VYSVĚTLENÍ ZADÁVACÍ DOKUMENTACE Č. 4

Veřejná zakázka zadávaná v otevřeném nadlimitním řízení
„Instalace FVE na objektech Statutárního města Opavy - MŠ Šrámkova 6“
(dále jen „VZ“)

Obr.1 Řez z výkresu č. 202403-04

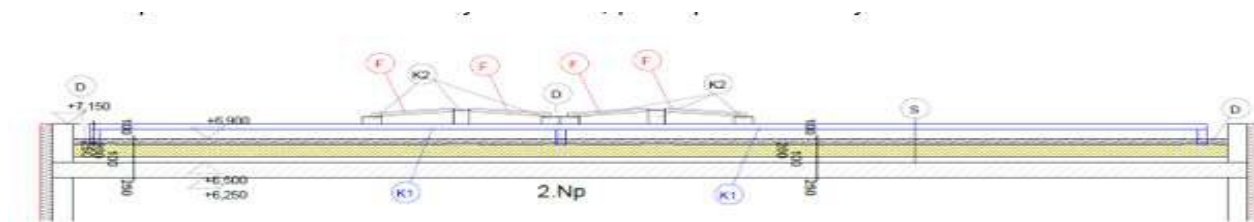
Dotaz č. 1: V reakci na dotaz č.1 z Vysvětlení ZD č.2 ohledně výšky konstrukcí a odpovědí na něj, reagujeme: Bohužel výkres č. 202403- 03 výškovou kótu neobsahuje. Avšak hned následující výkres č. 202403-04 obsahuje kótu 250, proto prosíme o objasnění vašeho tvrzení.

Pokud výkres kótu neobsahuje pak tento rozměr obsahuje statický posudek na posledním listu, kde je proveden výpis prvků – kótu pak lze vyčíst buďto z kombinace výkresu a posudku, nebo přímo z posudku a jeho výpisu prvku ve 3D.
